IFG: GEBIRGSMECHANISCHE STELLUNGNAHME ZUM MONITORINGBERICHT DER ASSE-GMBH FÜR DEN WENDELSTRECKENBEREICH VON DER 725-M-SOHL E BIS ZUR 775-M-SOHL E (TVF V)

**Gebirgsmechanische Stellungnahme
zum Monitoringbericht der Asse-GmbH
für den Wendelstreckenbereich von der
725-m-Sohle bis zur 775-m-Sohle (TVF V)**

Leipzig, den 31.01.2014

Mikroseismische Ereignisse in den Betriebsruhephasen in der Umgebung der
 Wendelkehre 725-m-Sohle (Abbildung aus [1])

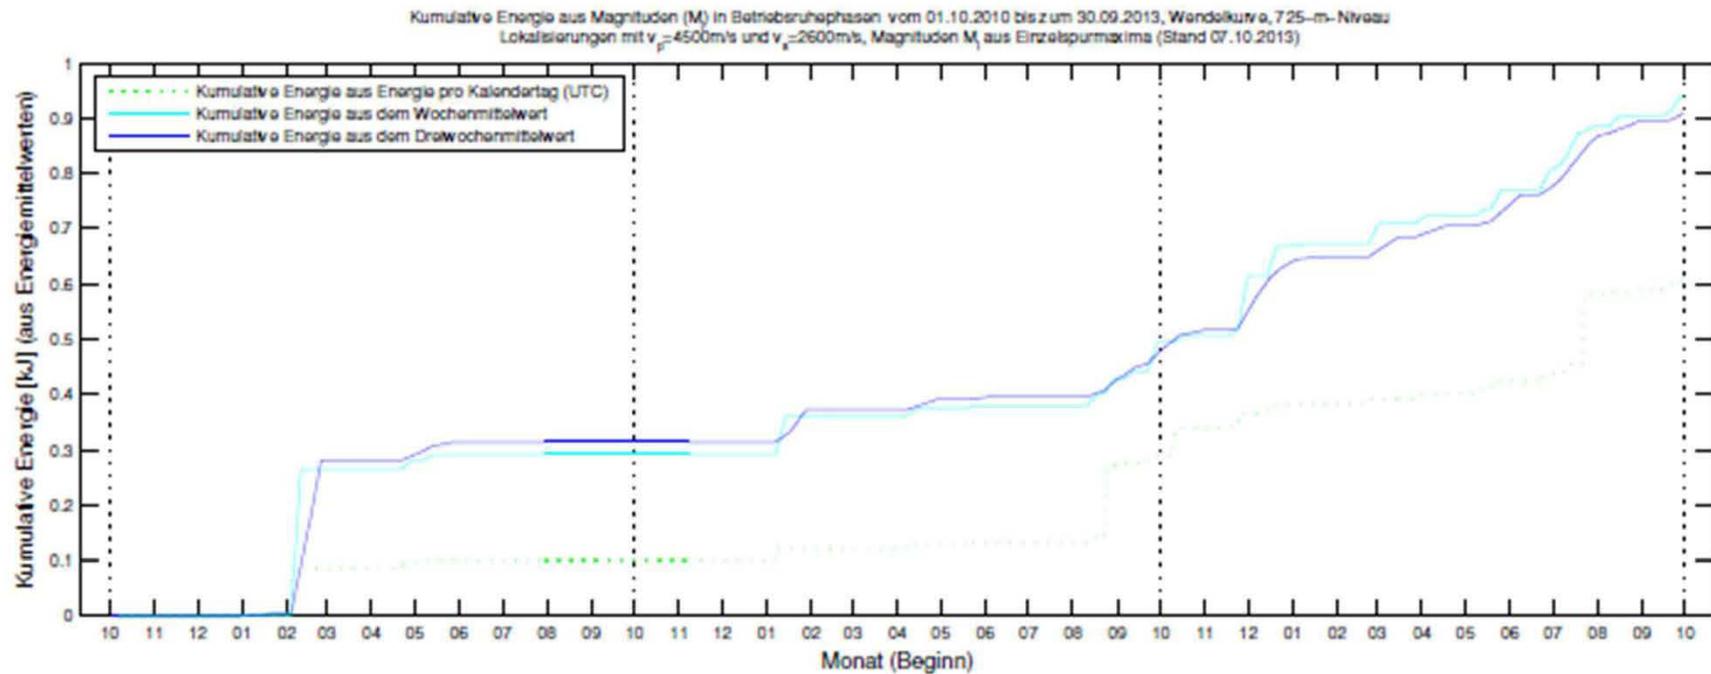
Bei den mikroseismischen Messungen fallen die Ereignisse an der oberen Wendelkehre (Anhang 5) auf. Hier hat nach [1] die mikroseismische Aktivität leicht zugenommen, während die anderen Abschnitte ruhig waren bzw. nur vereinzelte Ereignisse aufwiesen. An der Wendelkehre ist eine Zunahme der mikroseismischen Aktivität ab Herbst 2012 zu erkennen. Trotz der bereits realisierten Sicherung mit Ankern und Maschendraht schreiten hier offensichtlich infolge der langen Standzeit und großen Firstspannweite die Schädigungsprozesse weiter voran, was zu einer Zunahme der kumulativen Energie führt (Anhang 6).

Ebenes Rechenmodell als querschlägiger Vertikalschnitt

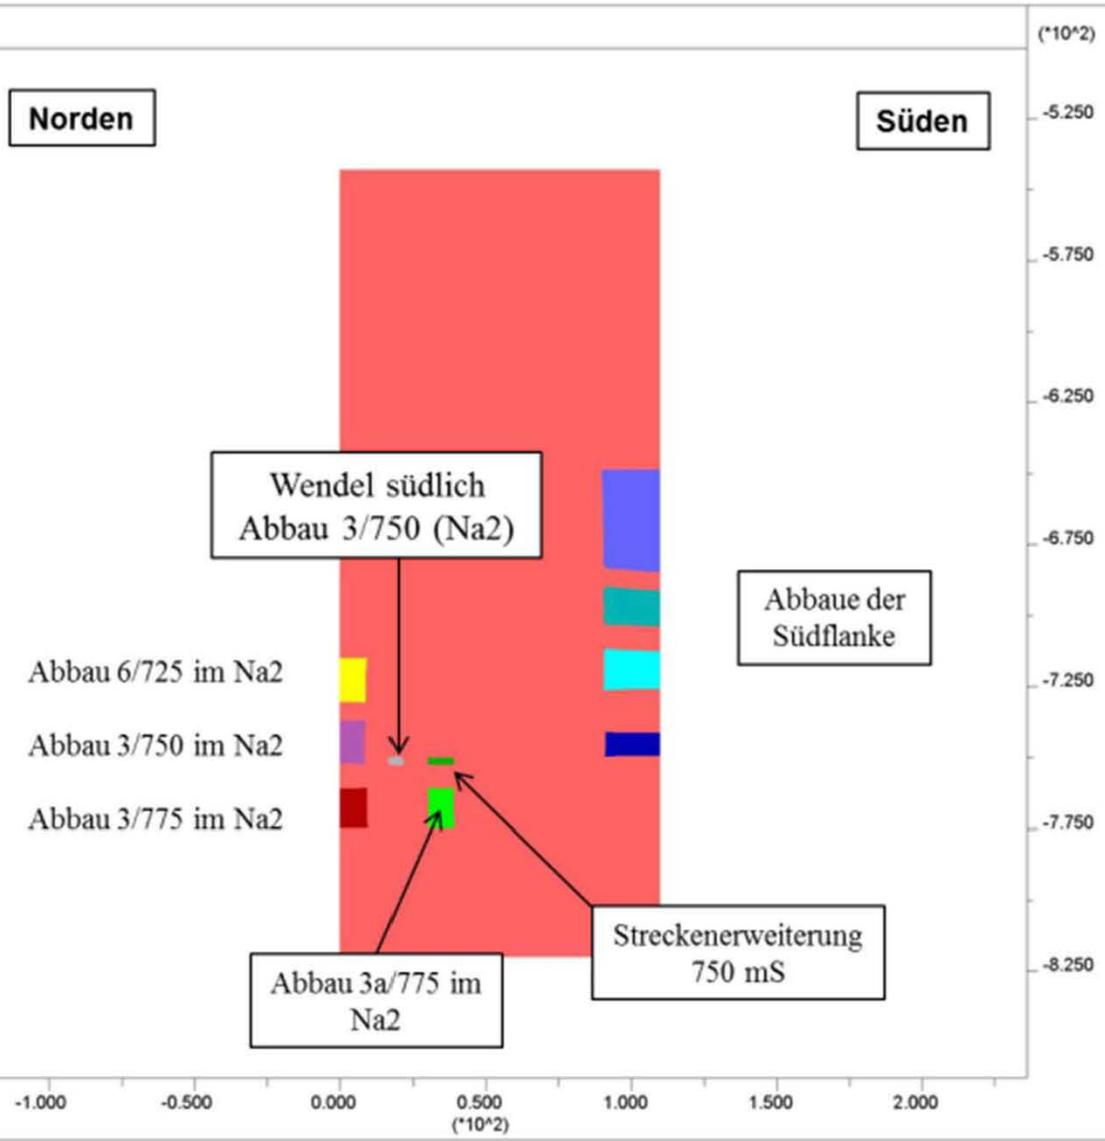
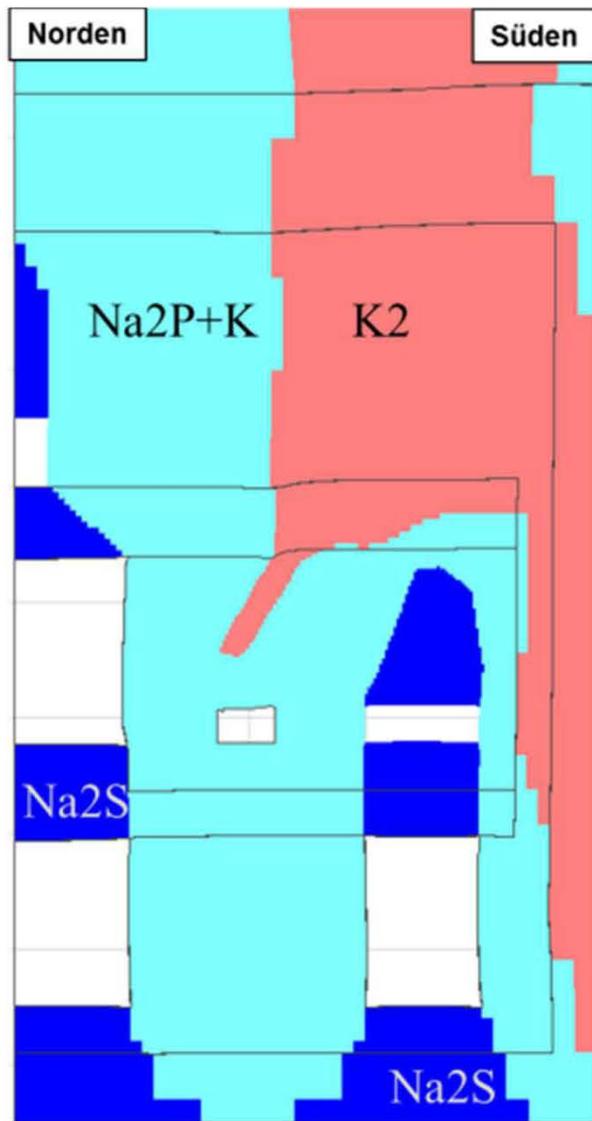
Das in Anhang 19 dargestellte Berechnungsmodell repräsentiert einen querschlägigen Vertikalschnitt parallel zum Hauptquerschlag nach Süden 750 mS. Damit liegt der Vertikalschnitt auch parallel und in einer streichenden Entfernung (Richtung WNW) von etwa 40 m zum geologischen Schnitt 2 im Erweiterungsbereich der 1. südlichen Richtstrecke nach Westen. Das Modell ist 110 m breit und erfasst den Teufenbereich von 540 m bis 820 m (Vertikalerstreckung 280 m).

Rechenergebnis: Gegenwärtige Minimalspannung in MPa

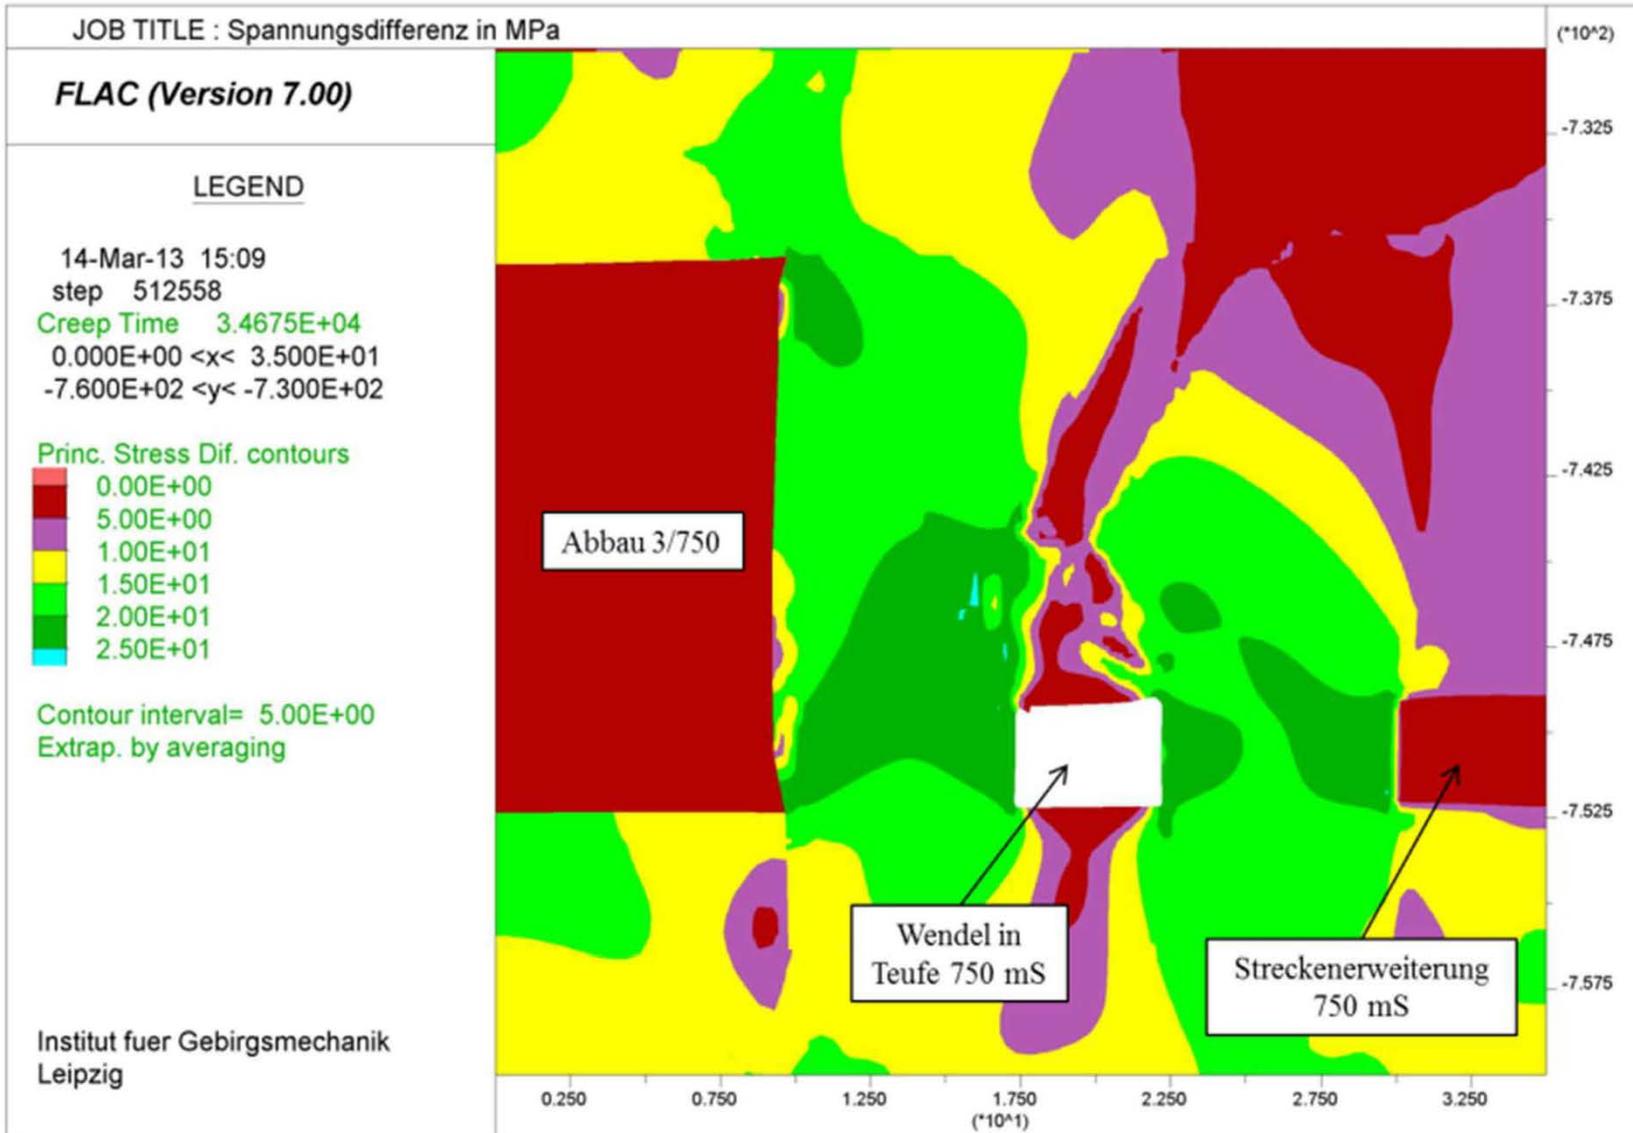
Im Anhang 23 sind die gegenwärtigen minimalen Druckeinspannungen dargestellt. Da im oberen Wendelabschnitt auch die hydraulischen Minimalspannungssondierungen (siehe [2]) durchgeführt wurden, können auch diese Befunde zur Modellüberprüfung verwendet werden. Die Spannungsbeträge und Verläufe im Anhang 14 stimmen, insbesondere für die beiden Horizontalbohrungen, sehr gut mit den Rechenergebnissen überein. Das Rechenmodell kann somit als validiert angesehen werden.

Rechenergebnis: Gegenwärtige Hauptspannungsdifferenzen in MPa

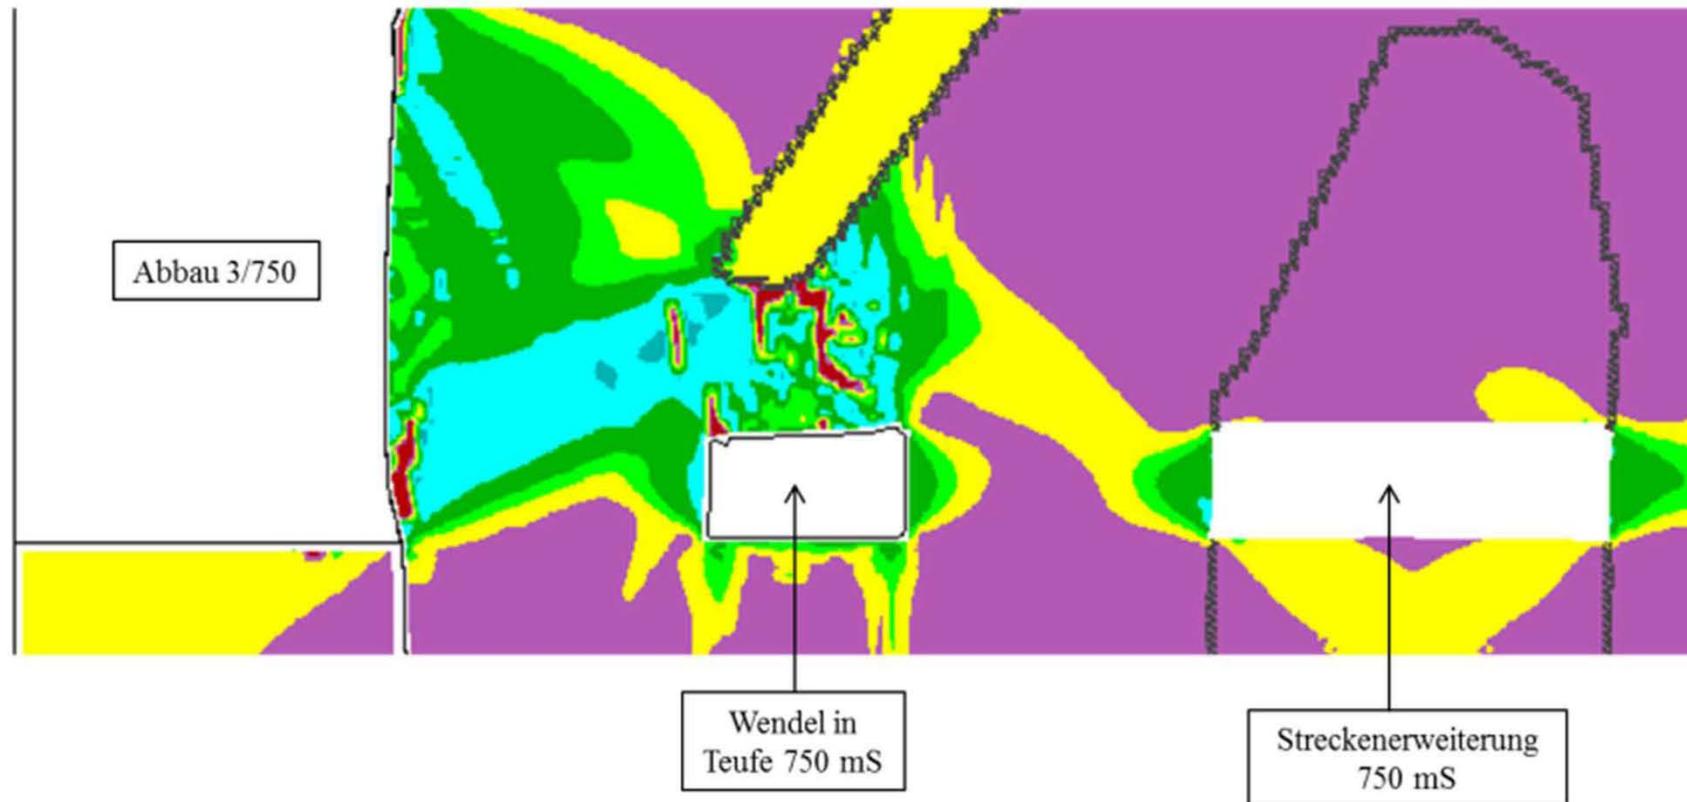
Anhang 24 präsentiert die Hauptspannungsdifferenzen als Maß für die gebirgsmechanische Beanspruchung. Die relativ großen Beträge in den beiden Pfeilern weisen auf noch tragfähige Bereiche hin, während der Firstbereich über der Wendel kaum noch Hauptspannungsdifferenzen ertragen kann. Die Entspannungszone der unmittelbaren Firste hat sich mit dem kriechfreudigen Carnallitit im tieferen Hangenden verbunden. Wie die beiden folgenden Anhänge zeigen, liegt die Ursache in einer vorangeschrittenen Entfestigung (Anhang 25), die auch mittels der dilatanten Bereiche im Anhang 26 bestätigt wird.

Grundriss und Vertikalschnitt der geplanten Wendelumfahrung (Unterlage Asse-GmbH)

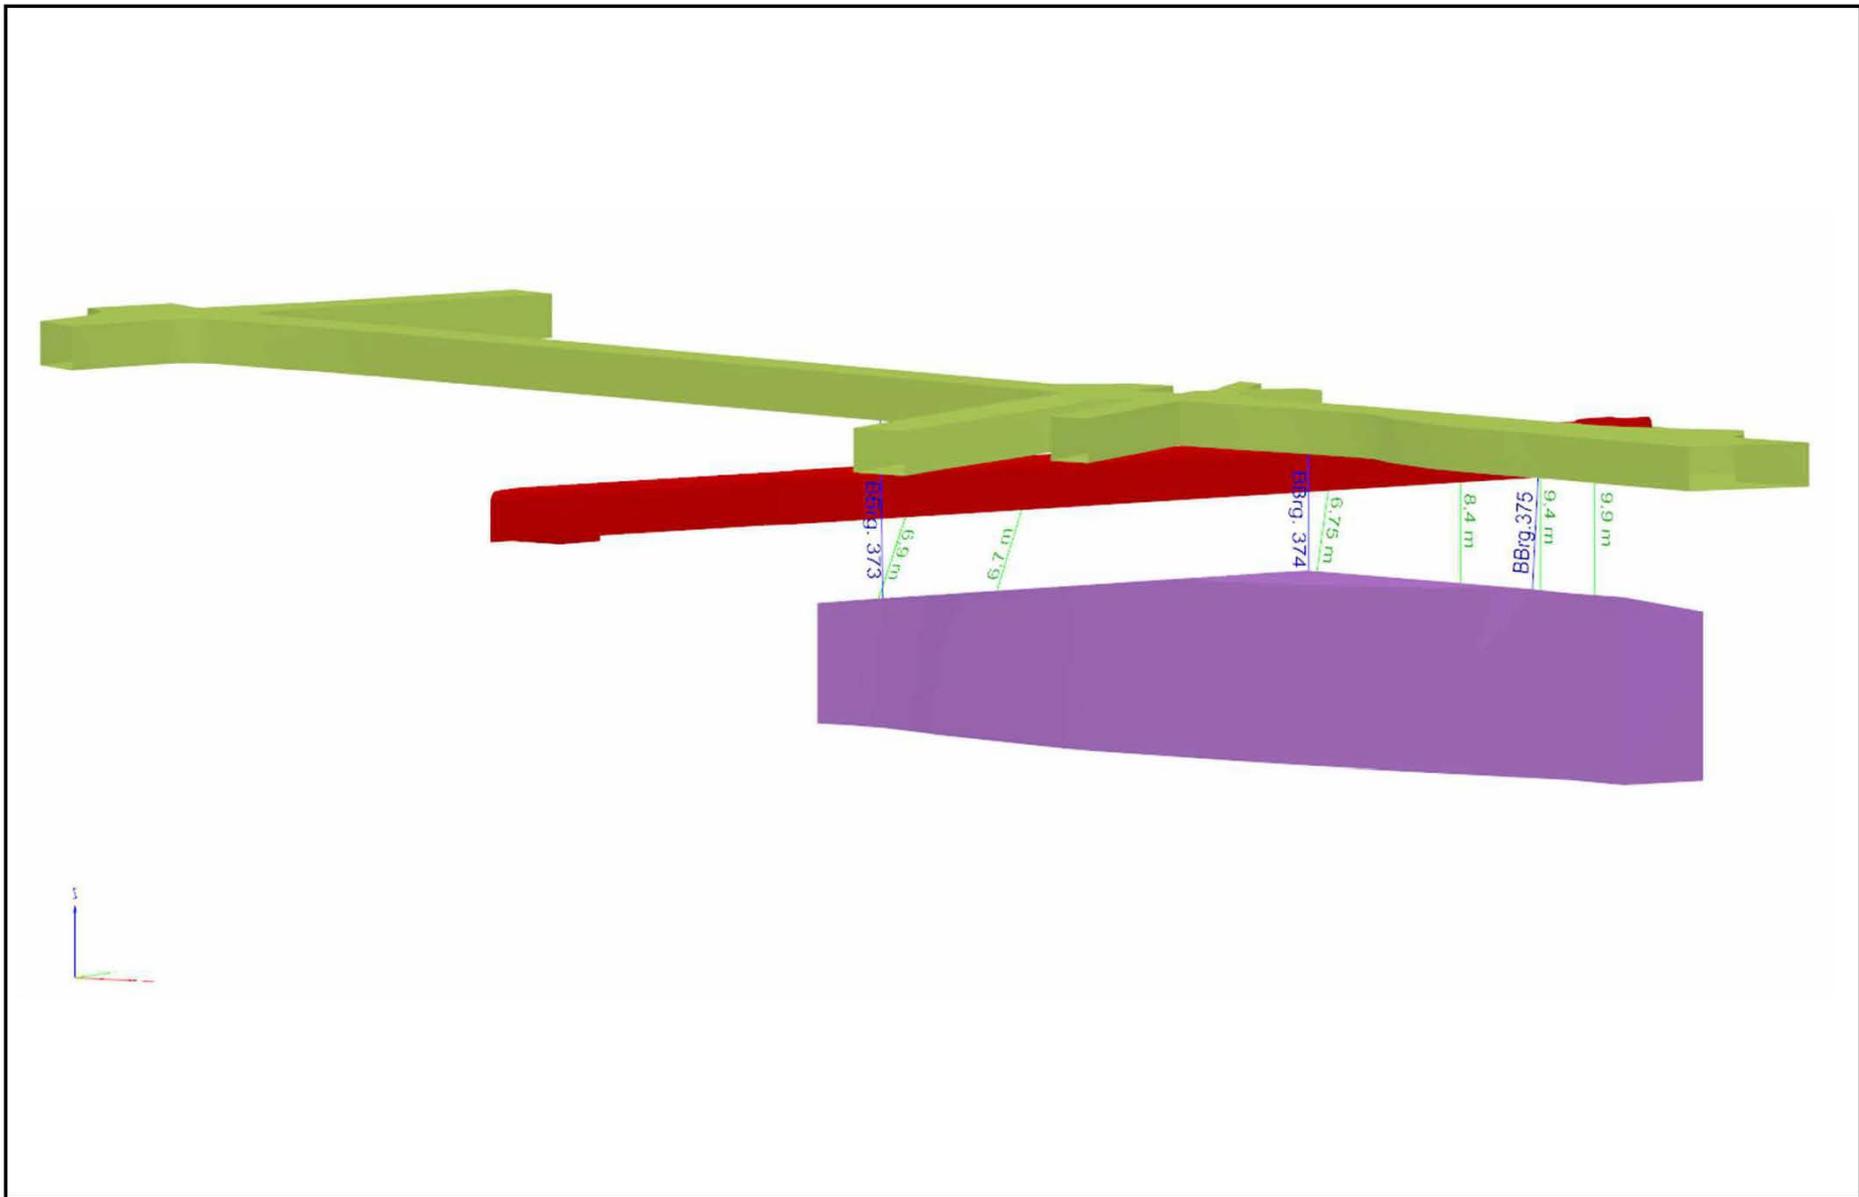
Die neue Wendel könnte aus der Querschnittserweiterung der 1. südlichen Richtstrecke nach Westen unmittelbar westlich der Nische in Richtung Wendel abgehen (Anhang 31), nahezu parallel zur alten Wendel nach Westen fallend verlaufen und kurz vor dem 1. westlichen Querschlag (westlicher Stoß der ELK 2/750 (Na2)) wieder in die alte Wendel einbinden. Die Minimalabstände zum Abbau 3a/775 (Na2) liegen in Abhängigkeit von der Position zwischen 6,9 m und 9,9 m. In der 3D-Darstellung im Anhang 32 sind diese Abstände noch einmal zu sehen. Angesichts der Tatsache, dass die Neuauffahrung nicht in der Firste des Abbaus 3a, sondern nördlich versetzt verläuft, sind die Abstände ausreichend. Es sollte aber trotzdem noch einmal der Versatzzustand des Abbaus 3a überprüft werden. Im Vergleich mit dem Rechenmodell im Anhang 19 muss darauf hingewiesen werden, dass ursprünglich im bergmännischen Risswerk der Asse-GmbH für den Abbau 3a/775 (Na2) eine Höhe von 15 m angegeben war, diese aber nach Überprüfung der Position der Befüllbohrungen auf etwa 10 m reduziert wurde.

Im Grundriss im Anhang 31 scheint die Neuauffahrung im oberen Bereich die alte Wendel zu berühren. Tatsächlich liegt die neue Strecke 3 bis 4 m höher, dessen nördlicher Übergang vom Stoß zur Sohle kommt dem südlichen Übergang vom Stoß zur Firste der existierenden Wendel aber sehr nahe. Daraus, und aus dem Schädigungszustand in der jetzigen Wendel auf Höhe des Abbaus 3/750 (Na2), ergibt sich, dass vor der Neuauffahrung die alte Wendel verfüllt werden muss. Zur Erhöhung der Stabilität sollten vor der Neuauffahrung auch die Y-Strecke und der Durchhieb zum Abbau 3/750 (Na2) mit Sorelbeton verfüllt werden.

Ob vor der Komplettverfüllung schon ein unterer Ansatz für die Umfahrung geschnitten werden kann, sollte im Ergebnis der Bohrlocherkundung des zukünftigen Auffahrungsbereiches entschieden werden. Aus dem Grundriss im Anhang 31 lässt sich für den unteren Einbindungsbereich eine Pfeilerstärke von etwa 5 m ableiten⁶. Bei einer Konturauflockerung von 1 bis 2 m (siehe Spannungssondierungen Anhang 14) wird der tragfähige Pfeiler sehr schmal und kleiner als die Streckenbreite. Die Auffahrung des etwa 10 m langen Ansatzes schräg zur alten Wendel, ohne das zunächst ein Pfeiler entsteht, erscheint aber möglich.
